## **Soubor staveb: Rekonstrukce ŽST Praha-Smíchov II. etapa a Výstavba lávky v ŽST Praha-Smíchov**

### **Vysvětlení zadávací dokumentace – Dodatek č. 3**

V Zadávací dokumentaci, v části 3. Projektová dokumentace stavby jsme při kontrole zjistili, že pro objekt SO 30-10-01 ŽST Praha-Smíchov, železniční svršek v přílohách NÁKRES ŽELEZNIČNÍHO SVRŠKU 2.901-3 není zakresleno řešení pražců před a za výhybkami.

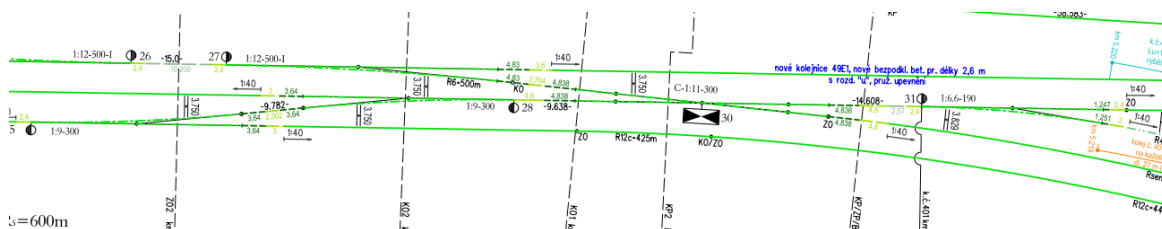
Může zadavatel zajistit doplnění nákresů o řešení pražců před a za výhybkami.

Pražce před i za výhybkami ve všech výkresech Nákresu železničního svršku, přílohy č. 2.90x tohoto SO, jsou popsány typem čáry, viz níže část legendy těchto výkresů:

- nové kolejnice 60E2+betonové výhybkové pražce společné
- nové kolejnice 60E2+betonové výhybkové pražce krátké
- nové kolejnice 49E1+betonové výhybkové pražce společné
- nové kolejnice 49E1+betonové výhybkové pražce krátké
- nové kolejnice 49E1+dřevěné výhybkové pražce společné

a zároveň délkou, vycházející ze Vzorových listů žel. svršku – Dispozičního plánu a geometrického uspořádání jednotlivých výhybek, viz níže např. výhybky 25-31:

Z pohledu Zadavatele se tak jedná o požadavek nad rámec Směrnice SŽ SM011 v aktuálním znění, který má být součástí nabídky zhotovitele stavby.

Konkrétní rozmístění jednotlivých pražců před a za výhybkami je věcí dodávky stavby.

Zadavatel projektovou dokumentaci měnit nebo doplňovat nebude.
